endelig revideret 2. udgave
8. juni 2021
Forfattere: TH, SER, MR,
JJ, AR

1 **ABSTRAKT**

SEDIMENTVURDERING 2. OPINION

FIGUR 1

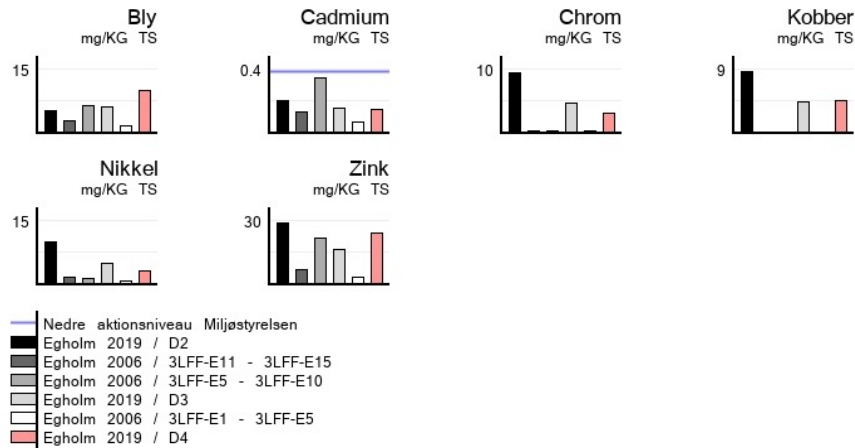
46 er sammenlignet i diagram i FIGUR 1 som påviser at særligt Chrom, Kobber og Nikkel i P2006
47 næsten ikke eksisterende i forhold til P2019. Samme tendens gør sig gældende hvis man
48 sammenligner samtlige analyser for P2019 med P2006, sammenligning er illustreret med
49 diagrammer i BILAG 2. I differensen mellem de to sedimentundersøgelser er der således meget
50 store lokale udsving på værdier.

53 For P2006 er værdier for kobber tilsyneladende under detektionsgrænsen. Særligt Chrom,
54 Kobber og Nikkel er i P2006 næsten ikke eksisterende i forhold til P2019.

55 Kobber og zink er et specifikt målbart i trafikkerede sejlrender, da begroingshæmmende
56 midler til skibe generelt indeholder kobber og galvanisk tæring modvirkes på skibe ved at
57 benytte anoder af zink, som borttæres. Således er de markante forskellige mellem P2006 og
58 P2019 for disse metaller mistænkelige.

82 **FIGUR 2**

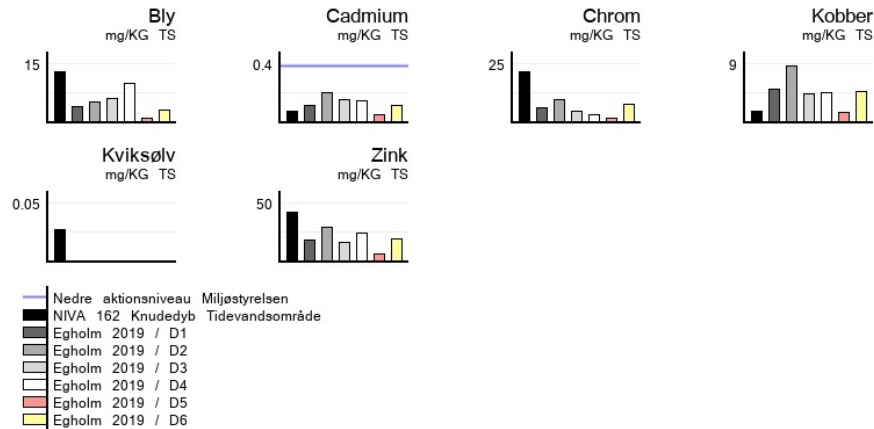
80 I FIGUR 2 sammenlignes Egholmlinjens sedimentundersøgelser perspektiverende med Knudedyb¹² i
81 Vadehavet med lav antropogen aktivitet.

83 **FIGUR 3**

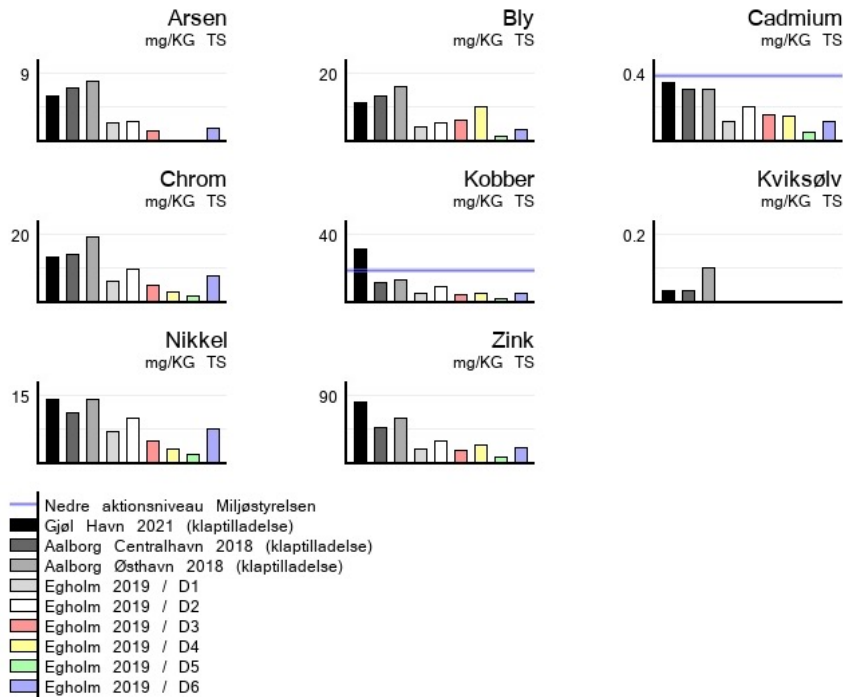
¹¹ Følgende datasæt er benyttet i FIGUR 3;
Tabel 1 Klåptilladelse Gjøel Havn, Miljøstyrelsen 2021
Tabel 2 Klåptilladelse Aalborg Havn, Miljøstyrelsen 2018

143 **FIGUR 4**

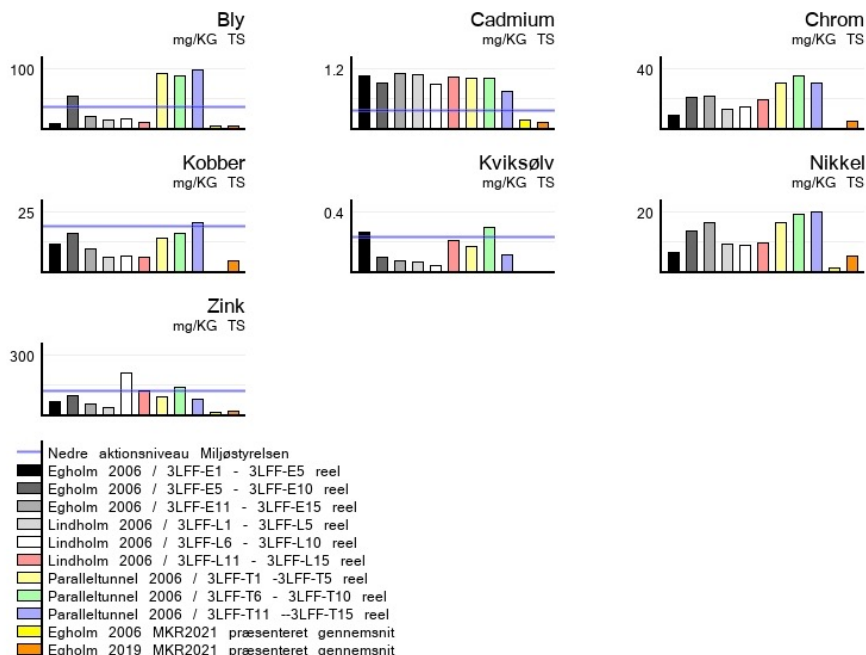
133 en fil²² indeholdende ikke fuldstændig kvalitetssikrede foreløbige analyseresultater. Heri
134 fremgår værdier for tungmetaller forinden 16 timers omrystning i eddikesyre, som derfor
135 anses for at være det reelle billede af koncentrationerne. Disse værdier er derfor i det
136 følgende benævnt "prøvetagning + reel". FIGUR 4 sammenholder gennemsnittene for P2006 og
137 P2019 med de samtlige prøvetagninger foretaget i forbindelse med alle tre
138 linjeføringsforslag i 2006. P2019 afviger markant fra de faktiske koncentrationer målt i
139 2006.
140 I BILAG 2 sammenholdtes P2019 delprøver D1 - D6 med data præsenteret i Ref /364/.
141 BILAG 3 sammenholder P2019 delprøver D1 - D6 med de reelle faktiske koncentrationer målt i
142 2006.

BILAG 1

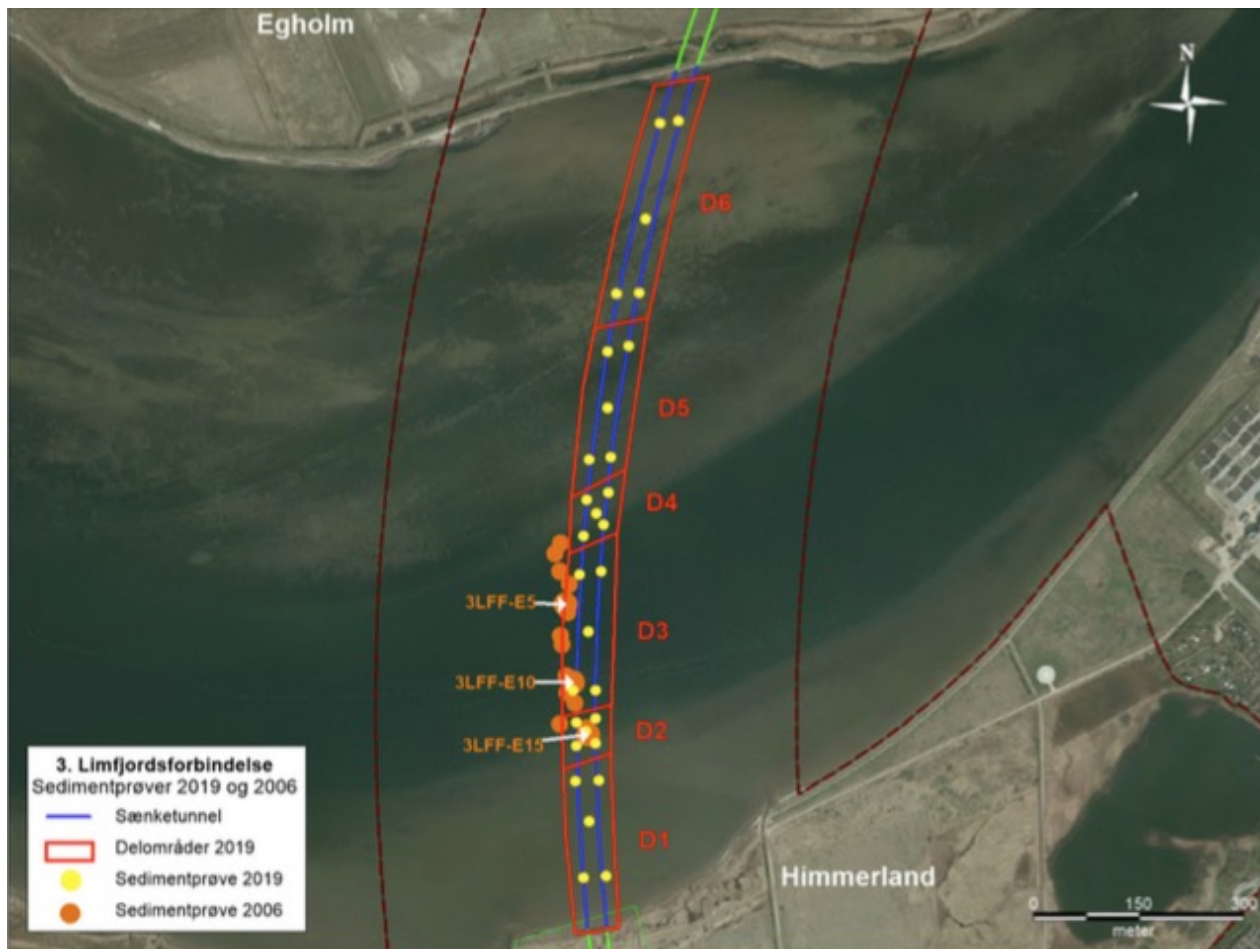
44 Bilag 1 viser positioneringen af disse prøvetagninger syd for Egholm. Særligt interessant er
45 at P2006 er udtaget i områderne, hvor P2019 delprøver D2, D3 og delvis D4 er udtaget. Disse
